**PROJECT :** PWGSC – ICAO Modernization of elevator controllers  
Reference: R.090928.001  
O/Ref.: 180208

**ADDENDUM N° A-01**

**1.0 ADDENDUM I-01**

**Project :** ICAO Modernization of Elevator Controllers

**Titre du dessin/  
Drawing title**  
PLAN CLE - OACI - NIVEAU S  
KEY PLAN - ICAO - LEVEL S

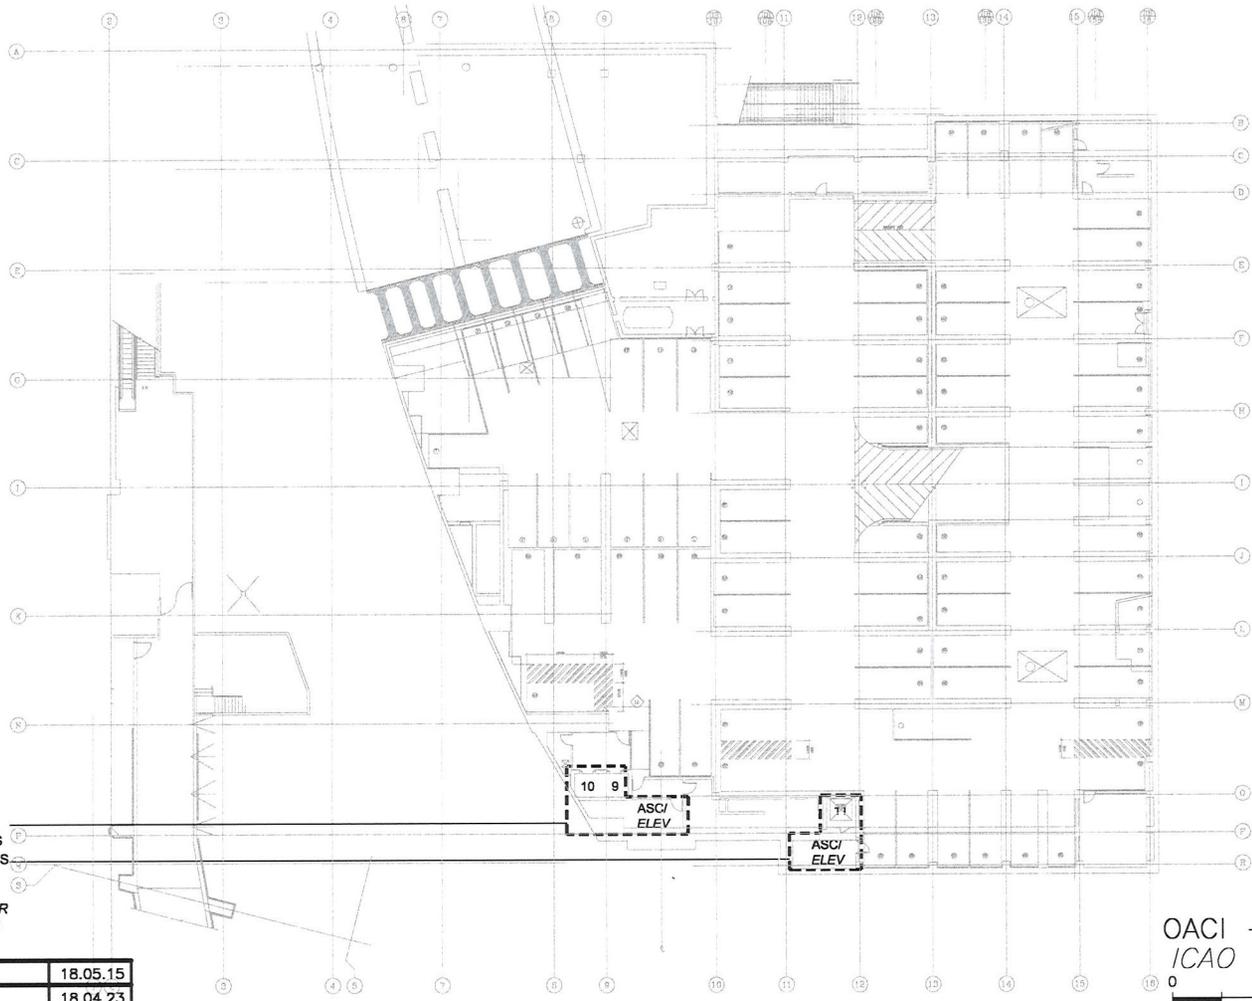
- 2.1 Separation of key-plans (drawings E01 to E04)
  - 2.1.1 The key-plan views of the elevator machine rooms have been separated on distinct drawings.
- 2.2 Precisions on new power outlets (drawing E05)
  - 2.2.1 Additional information was provided on the circuits for the new outlets and the information on the existing panel.
